con la presente si inviano le Osservazioni contro il Progetto di un impianto eolico codice procedura ID_VIP/ID_MATTIM: 1269 denominato "Pitigliano" ubicato nei comuni di Pitigliano (GR) e Sorano (GR) costituito da 20 (venti) aerogeneratori di potenza nominale 7,0 MW per un totale di 140,0 MW con relative opere connesse ed infrastrutture indispensabili.

Modulo per la presentazione delle osservazioni per i piani/programmi/progetti sottoposti a procedimenti di valutazione ambientale di competenza statale

“Progetto di un impianto eolico denominato “Pitigliano” ubicato nei comuni di Pitigliano (GR) e Sorano (GR) costituito da 20 (venti) aerogeneratori di potenza nominale 7,0 MW per un totale di 140,0 MW con relative opere connesse ed infrastrutture indispensabili”

Immagine 1. Vincoli ex art. 136 del CBC dal PIT della Regione Toscana e zona approssimativa dove è progettato l'impianto industriale.

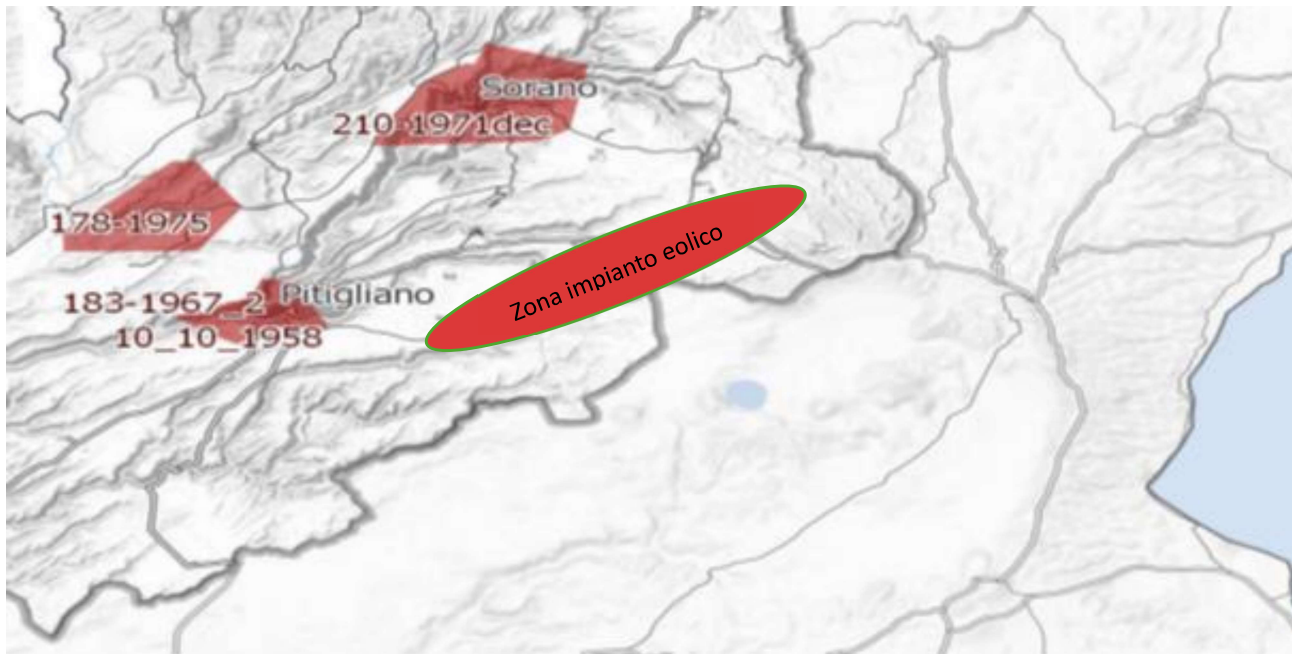
Al contrario si evidenzia che l'impianto eolico industriale citato non solo ricadrebbe con tutti e 20 gli aerogeneratori all'interno delle fasce di rispetto di 3 km di due vincoli paesaggistici di notevole interesse pubblico esistenti nella Regione Lazio e con una parte di essi nel vincolo paesaggistico del Centro abitato di Sorano (GR) quindi in aree non idonee all'installazione di impianti di energia rinnovabile. Addirittura, alcuni aerogeneratori sarebbero ubicati a poche centinaia di metri dai perimetri dei due vincoli paesaggistici laziali ex art 136 del CBC.

Inoltre, come sostiene la Proponente parte dell'impianto si verrebbe a trovare a 3,5 km dal centro abitato di Sorano. Infatti, tre degli aerogeneratori WTG 08, 09, 10 sono addirittura all'interno delle fasce di rispetto dei 3 km del suo vincolo paesaggistico di notevole interesse pubblico ex art 136 del CBC. Si evidenzia che così si crea

un'ulteriore incompatibilità con la tutela del Paesaggio.

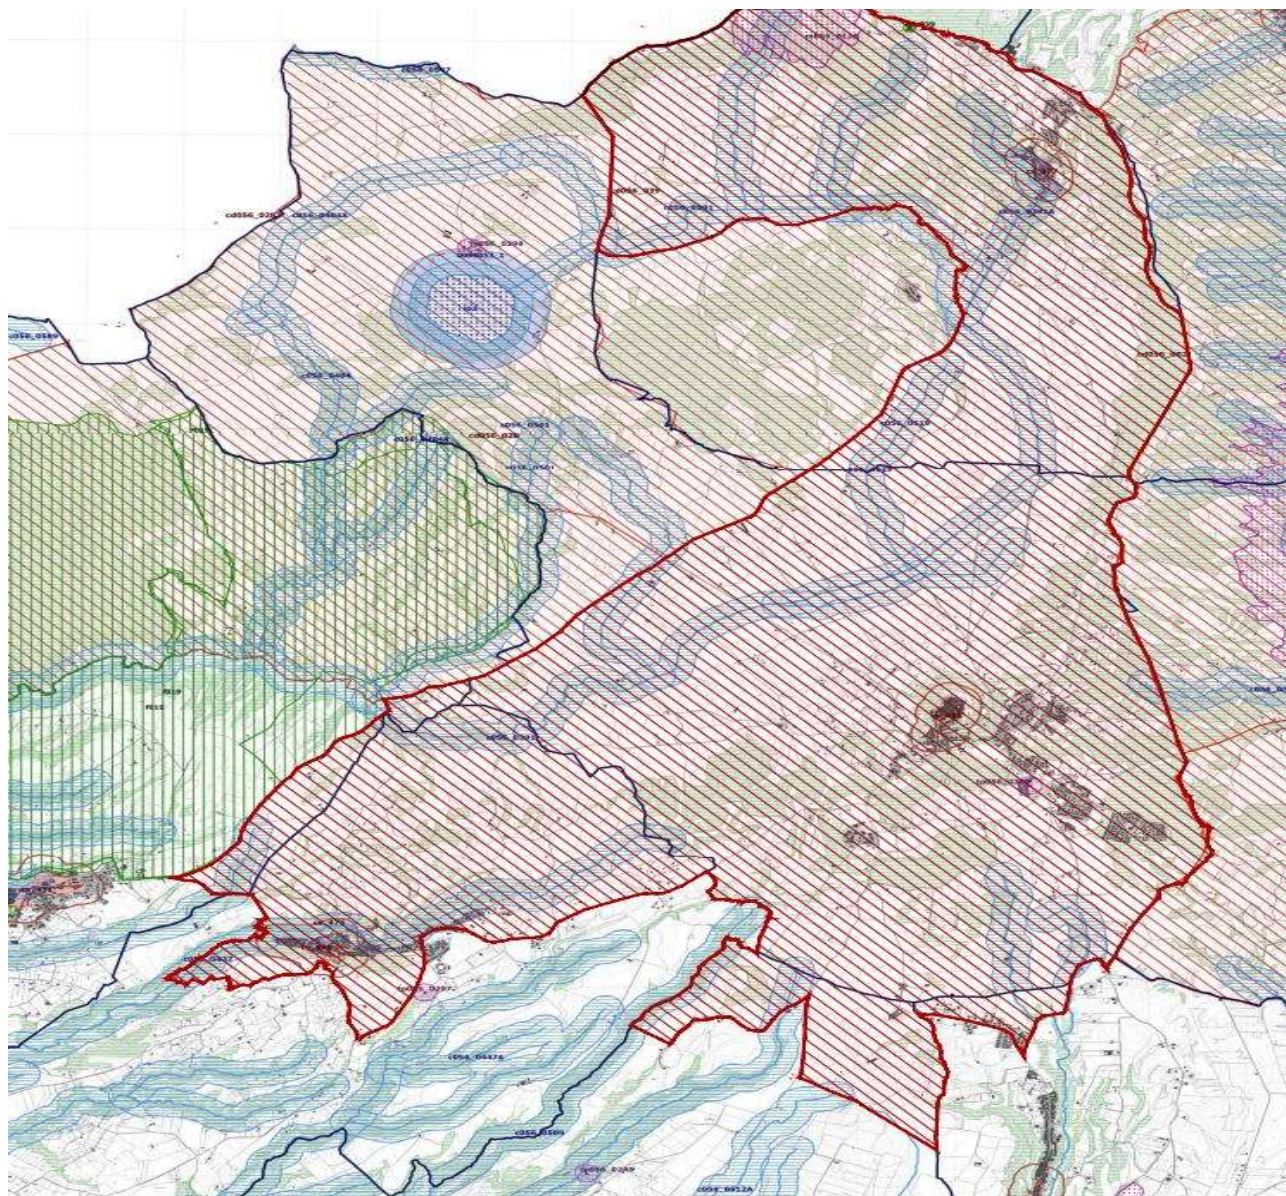
Come è illustrato nell'immagine si ribadisce che l'impianto industriale "Pitigliano" ricade completamente all'interno delle fasce di rispetto dei due vincoli di notevole

interesse pubblico e lambisce quelle di un terzo vincolo e quindi come affermato dal Consiglio di Stato nelle sentenze citate, l'impianto è insediato in area non idonea ai sensi dell'art. 20 comma 8 lettera c quater del D.Lgs. n. 199/2021 e ss.mm.ii al contrario di quanto sostiene la proponente.

Si ricorda inoltre che il Vincolo dell'Orlo della Caldera di Latera ha unito insieme i due vincoli enunciati e già esistenti della Conca del Lago di Bolsena (D.M. 24.10.1960 e D.M. 22.05.1985) e la Conca del lago di Mezzano e territorio circostante (DM 22.05.1976 "*Conca del Lago di Mezzano e territorio circostante*" e DM 22.05.1984 "*Selva del Lamone*") testimoniando, se ce ne fosse stato ancora bisogno, il notevole pregio paesaggistico di tutta l'area. Pregio paesaggistico arricchito dal valore naturalistico della confinante Riserva Naturale regionale "*Selva del Lamone*" con la sua Area Contigua e i vari siti Natura 2000 e le due aree di importanza internazionale per gli uccelli, IBA 099 Lago di Bolsena e la 012 Selva del Lamone. Inoltre, si segnala anche l'impatto sulle tradizioni agroalimentari con la zona DOC vino bianco di Pitigliano, del Pecorino Toscano DOP, dell'olio extravergine di oliva DOP Canino, la Lenticchia di Onano, il vino "*Aleatico*" e il fagiolo del Purgatorio di Gradoli e altri pregiati prodotti tipici locali del Biodistretto del Lago di Bolsena che comprende anche i Comuni laziali interessati dall'impianto industriale.

Immagine 3. Cumulo di una parte di impianti eolici, fotovoltaici e geotermici industriali in progettazione ed esistenti intorno all’eolico industriale “Pitigliano”.

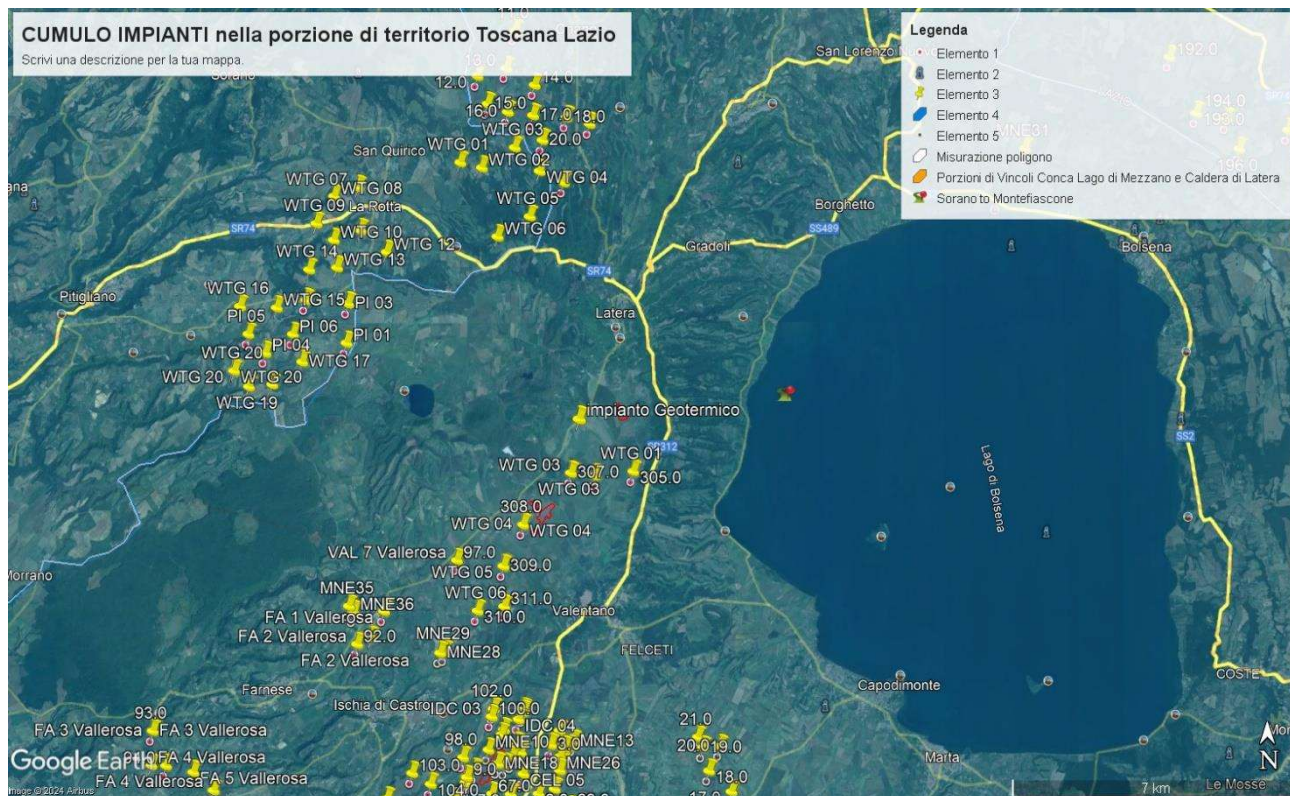
Beni Culturali “*Ambito paesaggistico, geologico e geomorfologico dell’orlo della caldera di Latera ...*” Non vengono nemmeno citati gli impianti eolici in progetto al MASE, il “Rempillo” (6 aerogeneratori) e un altro in verifica amministrativa di 14 aerogeneratori e 72, 6 MW. Ad oggi nei territori di Pitigliano, Sorano e in quello limitrofo potenzialmente potrebbero essere insediati 40 aerogeneratori alti 200 metri e larghi 170. Ma la proponente non cita neanche altri impianti che creerebbero il cumulo e quindi maggiore impatto. Infatti, sul territorio della “Città del Tufo” (Sorano e Pitigliano) impatterebbero anche l’impianto eolico “Montarzo” di Onano con 13 aerogeneratori con le dimensioni ricordate, l’altro eolico industriale nel territorio di Valentano con sette aerogeneratori (stesse dimensioni), gli impianti di Farnese con un minieolico di 3 Torri alte 60 metri già installate in località Poggio del Crognolo e l’impianto eolico industriale “Vallerosa” (7 aerogeneratori alti 200 metri e larghi 158 metri) in procedura VIA presso la Regione Lazio. Inoltre, altri impianti del minieolico già presenti a Valentano, Cellere e Piansano e due progetti eolici industriali con le stesse dimensioni (200 m x 170 m) nel Comune di Ischia di Castro. La valutazione del cumulo non prende neanche in considerazione gli impianti industriali di fotovoltaico e agrivoltaico in progetto a Farnese, Valentano, Ischia di Castro, Cellere. L’impianto geotermico in procedura Via al MASE, progettato nella Caldera di Latera. Quindi è stata effettuata una valutazione del potenziale impatto cumulativo non veritiera a dispetto di quanto affermato dalla proponente che sostiene di aver preso in considerazione uno spazio di 10 km intorno al suo impianto per gli impatti che si creerebbero.

Si ribadisce che le aree in cui verrebbe installato l’impianto eolico industriale “Pitigliano” sono tutelate da diverse leggi e da diversi vincoli che si trovano sia a ridosso dello stesso, sia nelle aree intermedie e vaste.

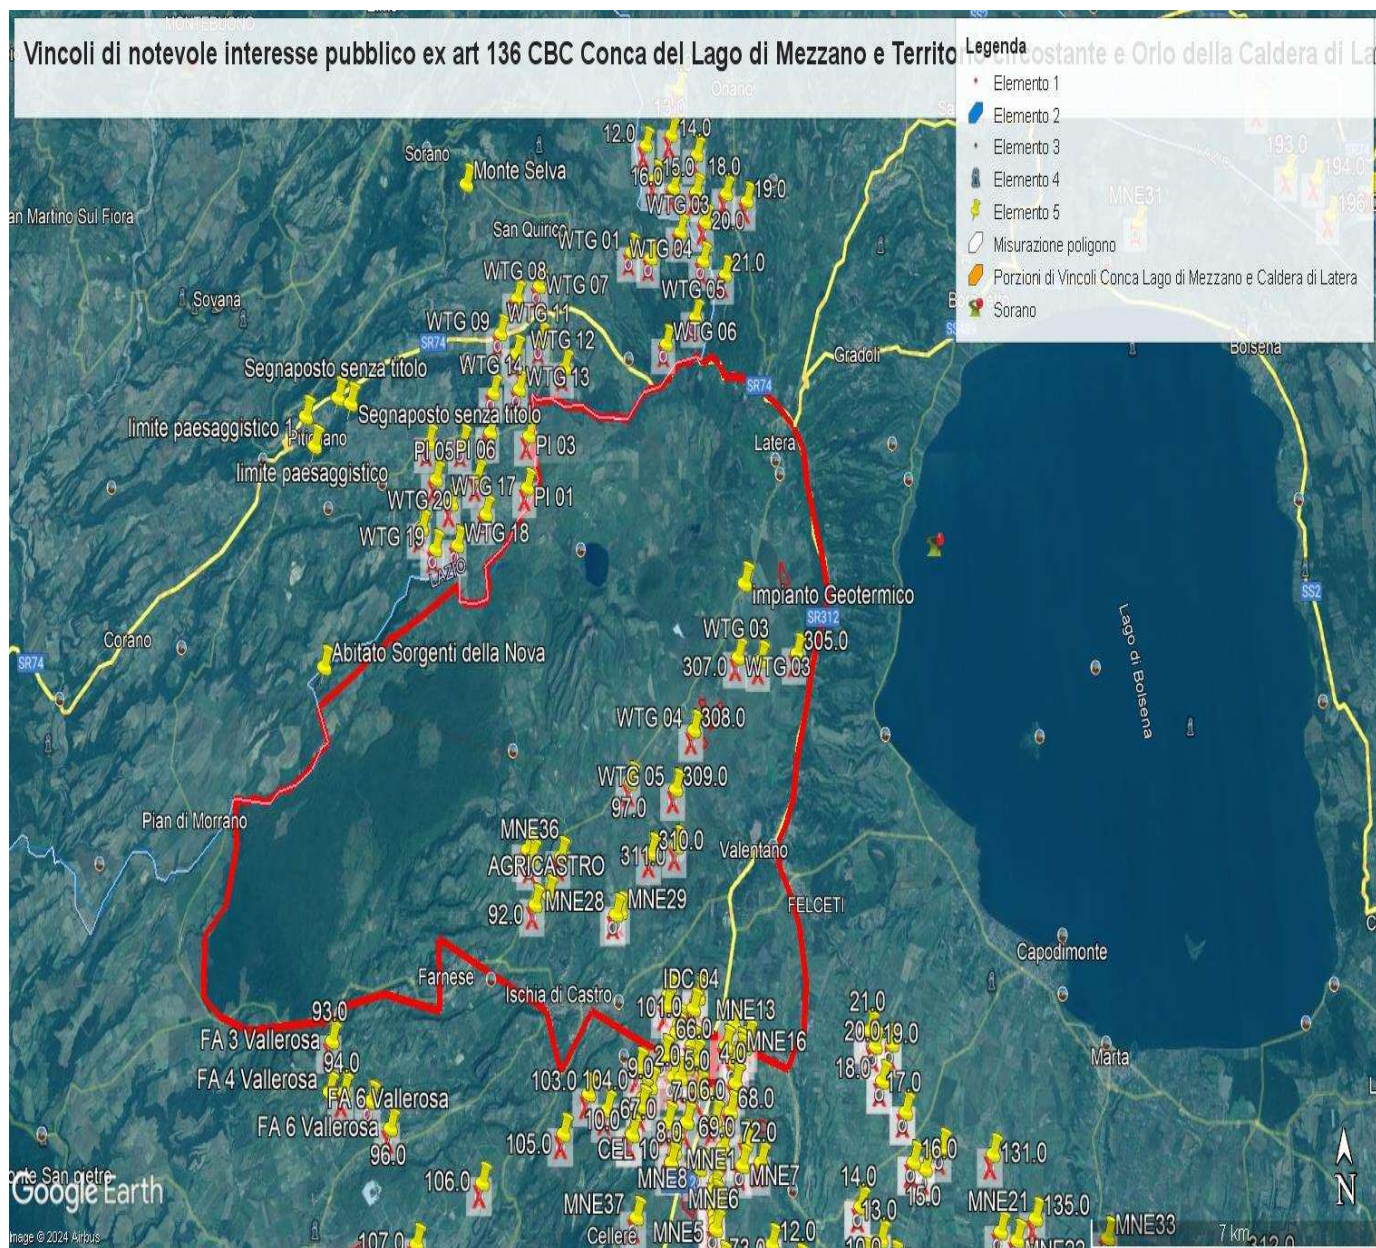
e schiantandosi cadrebbe direttamente sulla strada regionale e un'altra la WGT 09 a 235 metri dalla stessa facilmente raggiungibile dai pezzi creati in un eventuale schianto e anche la WGT 08 a 310 metri sempre in zona di relativo pericolo. Le pale WGT 10, 12 e 13 si trovano invece a 60 – 70 metri da una strada sterrata che collega abitazioni e strutture agricole mentre la WGT 14 a poco più di 200 metri. La pala WTG 16 si trova a 320 metri dalla Strada Provinciale Pantano ed a soli 100 da una strada sterrata che collega abitazioni e strutture agricole. La WTG 20 si trova a soli 160 metri da una strada sterrata che collega due Agriturismi. Anche queste costituisce un pericolo per l'incolumità delle persone e degli animali in caso di schianto o di rottura di parti dell'aerogeneratore. E' noto che possono verificarsi rotture della lama in rotazione o di pezzi della stessa e a volte anche crolli dell'intero aerogeneratore o spezzamento (meglio *rottura*) della torre a causa di incendi o eventi atmosferici estremi sempre più frequenti anche nei nostri territori. Uno dei principali eventi che comporta la rottura della lama è rappresentato dalla fulminazione atmosferica anche se le lame sono idoneamente protette contro questi fenomeni mediante ricettori metallici disposti alle estremità delle lame ed idoneamente collegati a terra. Nel caso di rottura accidentale di un elemento rotante a seguito di distacco, attraverso le leggi della balistica classica è possibile determinare le probabili traiettorie dell'elemento. Infatti, nota la velocità di rotazione e le caratteristiche geometriche, si può procedere all'applicazione delle leggi della fisica per giungere ad una stima esatta delle traiettorie. Purtroppo, la stima è chiaramente semplificata vista la complessità del problema e le molte variabili che entrano nel calcolo, soprattutto per ciò che riguarda le azioni aerodinamiche di portanza, resistenza e momento aerodinamico di difficile definizione soprattutto in caso di frammenti irregolari e di geometrie incognite. In letteratura esistono degli studi condotti relativamente a questa specifica tematica. Uno dei riferimenti è rappresentato dallo studio condotto dalla società Vestas Wind System: "Vestas V80 – Blade Trow calculation under normal operationing

conditions (2001)”. Detto studio riporta la stima della traiettoria di una pala eolica in condizioni di normale funzionamento sia per la pala intera che per eventuali frammenti. Lo studio ipotizza che, in assenza di forze aerodinamiche, la massima gittata si ottiene quando la pala si distacca dal rotore con un angolo di 135° azimut, considerando quale unica forza inerziale quella di gravità con approccio quindi conservativo e a vantaggio di sicurezza. Viene quindi calcolato il tempo di volo considerando la velocità verticale iniziale applicata al centro di gravità. Nota la durata di volo e conoscendo le componenti orizzontali e verticali della velocità è possibile definire la traiettoria dell'elemento distaccatosi. Le conclusioni dello studio analitico del fenomeno, **basato su grossolane approssimazioni anche dichiarate**, ha dimostrato che è opportuno evitare la presenza di ricettori sensibili al probabile distacco di organi rotanti nella circonferenza di raggio 85 m dall'asse dell'aerogeneratore. A pag 7 del Documento prodotto dalla proponente “ Relazione gittata” a pag 7 si afferma *“Nella definizione del Layout del Parco di Pitigliano-Sorano in un intorno di ampiezza pari a 212,04 m che rappresenta il valore di gittata reale stimato non ricade nessun punto sensibile”*. Questo valore della gittata massima oltre a non essere assolutamente condivisibile e non realistico in quanto addirittura di poco superiore all'altezza della pala non è neanche veritiero perché abbiamo visto che la S.R 174 maremmana sarebbe interessata dal crollo della pala WGT 07 e altre strade provinciali e secondarie sarebbero interessate dalla vicinanza di altri aerogeneratori sopra meglio individuati.

Infatti, il fenomeno della gittata massima è molto più complesso da stimare analiticamente, per questo si rimanda all'esperienza dei costruttori più esperti i quali indicano detto fenomeno come molto raro con una variabilità di ritrovamenti dei frammenti a distanze molto varie, in relazione ai numerosi fattori che possono condizionare l'evento, l'orografia, la velocità del vento, la direzione, le azioni aerodinamiche di portanza che potrebbero spingere a centinaia di metri frammenti di elementi rotanti, come purtroppo avvenuto già in

passato. Il rischio è elevato sia per gli abitanti che si trovano entro i 500 metri lineari sia per gli agricoltori che si troveranno a coltivare i suoli sottesi dall'impianto o nelle attività di ricezione legate agli agriturismi sia per i veicoli che si troveranno a transitare sulle strade regionali, provinciali, comunali o vicinali citate. Per questo ulteriore motivo legato all'incolumità delle persone e degli animali chiediamo che venga espresso parere contrario alla realizzazione dell'impianto eolico " Pitigliano".

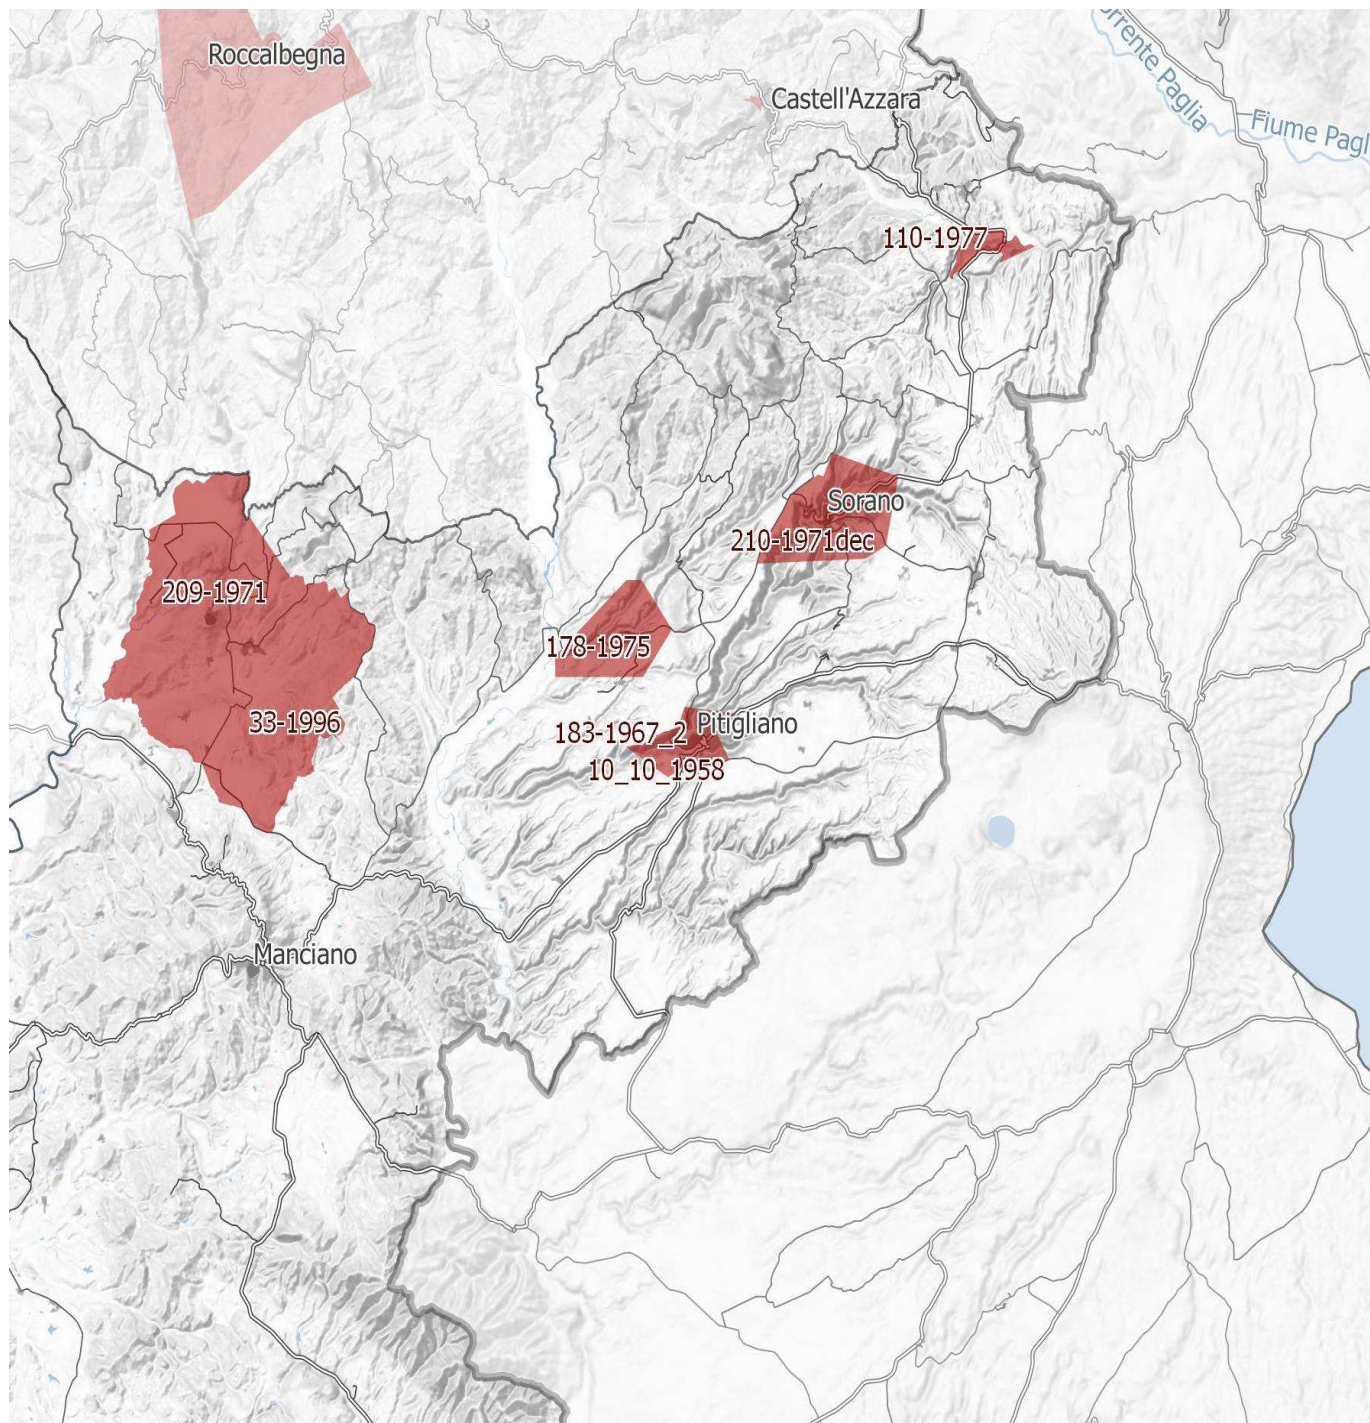
IMMAGINE n. 4 Si evidenzia che i tre aerogeneratori WTG 07, WTG 08 e WTG 09 impattano con il vincolo paesaggistico di notevole interesse pubblico del Centro Storico di Sorano. Il WTG 07 si troverebbe a 2828 m, WTG 08 2504 e WTG 09 2990. Il cavidotto dell'impianto invece impatta in buona parte del Vincolo paesaggistico ex art. 136 del CBC del Centro Storico di Pitigliano.
